Ref. EXPEDIENTE N°: NC2019/0008625

TITULO DE LA SOLICITUD: CARTUCHO CICLON ABSORBENTE PARA AMBIENTADORES

RESPUESTA A REQUERIMIENTO N° 12210 DEL 28 DE SEPTIEMBRE DE 2020

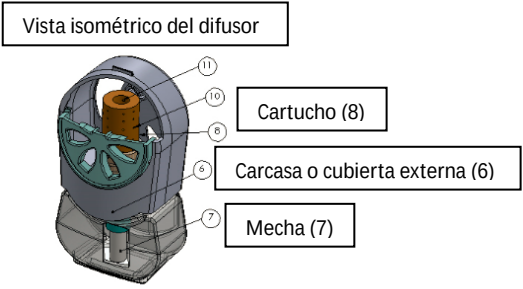
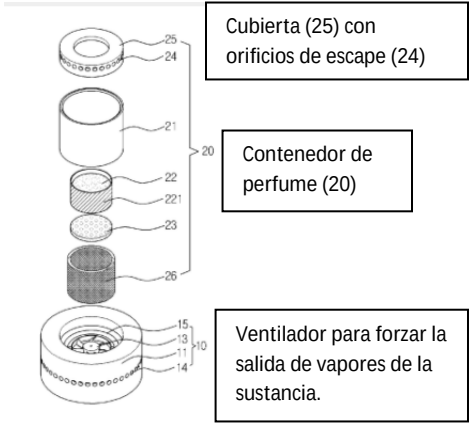
El señor examinador menciona con respecto a D1 que: *“El solicitante tiene razón al afirmar que el sistema y funcionamiento del ambientador del documento D1 es diferente del ambientador de la solicitud y que la cubierta 25 del documento D1 cumple una función diferente. Sin embargo, como se observa en la figura 2, dicha cubierta 25 tiene una forma cilíndrica una abertura central superior y orificios de descarga 24, y por lo tanto el documento D1 contiene las características reclamadas en la reivindicación 1. Con relación al material del cartucho, este Despacho reitera que los materiales son características ajenas a un artefacto, herramienta, instrumento o mecanismo, entre otros, de acuerdo con el art.81 de la Decisión 486 de la CAN. Por lo tanto, se determina que el documento D1 continúa afectando la novedad de la invención.”* **[El subrayado es nuestro].**

En respuesta a lo anteriormente formulado con respecto al documento D1 y más específicamente a la figura 2, la cubierta 25 y los orificios 24 en mención por parte del señor examinador; se observa que no existe ningún tipo de parecido en cuanto a su forma física y funcional entre la solicitud materia de estudio y el documento de referencia D1, prueba de ello puede ser valorado en la siguiente comparación:

Con relación a la anterior tabla, es importante aclarar al señor examinador que no se pudo establecer similitud alguna entre los dos sistemas propuestos, enfatizando que aquí que lo que se reclama es un cartucho ciclón el cual efectivamente contendrá de manera directa la sustancia a volatilizar, ya que esta sustancia proviene del depósito en el cual la mecha (7) está sumergida y en contacto directo con la sustancia y por efectos de capilaridad esta será suministrada al cartucho propiamente dicho, el cual eventualmente también contendrá la sustancia volátil, y que por efectos de cambios leves en la temperatura ambiente podrá ser liberada del cartucho al medio circundante e incluso podrá ser liberada por leves corrientes de aire natural pero no por aire forzado. En contraposición, la figura 2 del documento D1, revela una pieza y/o tapa (25) la cual comprende unos agujeros (24), por donde se estima que la sustancia saldrá del sistema propuesto por D1. A esta altura es importante diferenciar que la propuesta emanada de D1 reivindica un sistema de difusión de sustancia volátil producto de una corriente de aire forzado mecánicamente a través de un ventilador. La naturaleza de esta sustancia antes de llegar a la salida es **nunca estar en contacto directo con el difusor [sic] (25) de D1** como si ocurre con la propuesta formulada por la solicitud en estudio, luego hay que entender que los modos o medios de difundir y/o trasladar la sustancia desde el depósito hasta justo la salida son sustancialmente distintos, ya que lo reivindicado por D1 propone una volatilización de la sustancia por medios mecánicos hasta justo la salida (24), mientras que la propuesta en estudio se apoya en distribuir la sustancia a volatilizar desde el depósito hasta los agujeros de salida 10, mediante un proceso físico de capilaridad. Es de aclarar al señor examinador que la descripción anterior parte de brindar una explicación al proceso y los fenómenos físicos involucrados y no constituyen materia reivindicada; lo que sí es fundamental es que el señor examinador aprecie de

fondo que los dos modelos propuestos esencialmente son distintos operativamente hablando y que dicha condición diferencial la ofrecen en este caso los elementos y/o características técnicas de la solicitud en estudio, la cual reivindica claramente un cartucho que por sí mismo va a contener la sustancia a difundir al ambiente, la cual si proviene permanentemente desde el depósito a través de la mecha (7), lo cual indica claramente que la pieza (25) del documento D1 no comprende entre otras cosas las características técnicas formuladas.
